Naše zn.: 2025/54346/FNBRNO -14.7 – DrR/HI
Vaše zn.: -

Veřejná zakázka: FN Brno - výstavba gynekologicko-porodnické kliniky - projekt 335V911000001**Vysvětlení zadávací dokumentace č. 58**

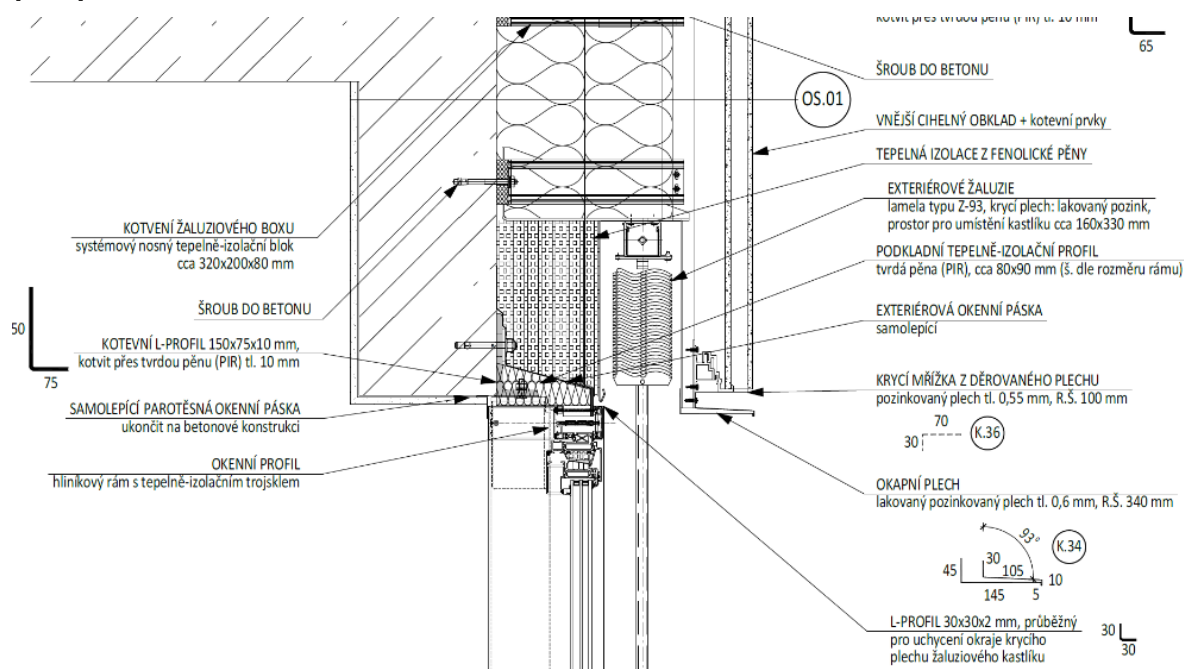
Položka 340 Výroba a montáž atypických kovových doplňků staveb hmotnosti přes 5 do 10 kg s výměrou 144 300 kg není dle názoru dodavatele dostatečně specifikovaná. Položka neodkazuje na žádný konkrétní výpis prvků v projektové dokumentaci, kde by se dal výpočet této položky ověřit a z popisu položky také není zřejmé, co má být přesně předmětem dodávky.

Dle názoru dodavatele se jedná o kotevní systém potrubí. Jeho množství lze podle projektové dokumentace poměrně přesně spočítat. Každopádně zcela jistě tento kotevní systém nebude vážit 144,300 t jak se uvádí ve výkazu výměr.

Rozdíl v ceně této položky přitom ve skutečnosti může být v řádech jednotek desítek milionů korun. Nejedná se tedy o zanedbatelnou položku.

Pokud ovšem zadavatel nemá detailní kalkulaci této položky, může zvážit analogickou úpravu měrné jednotky a množství dle položek 341 a 342:

340	K	767995102R00	Výroba a montáž atypických kovových doplňků staveb hmotnosti přes 5 do 10 kg	kg soubor	144 300,000 1,000
341	K	R.KZ.001	Izolační objímky pro rozvody chlazení D 20mm až D 219 mm	soubor	1,000

342	K	R.KZ.002	Další montážní materiál (závitové tyče, natloukáací kotvy, apod.)	soubor	1,000
-----	---	----------	---	--------	-------

Takto provedená by zadavateli garantovala dodávku požadovaného rozsahu bez zásadní úpravy výkazu výměr.

Dodavatel si touto cestou dovoluje požádat zadavatele o zvážení změny množství a měrné jednotky položky 340 na 1,00 soubor.

Zadavatel ponechává množství položky beze změny, jelikož se jedná o měřený kontrakt a fakturace položky bude probíhat dle skutečnosti. Uchazeči nacení položku pro potřeby sestavení nabídky dle uvedeného parametru množství.
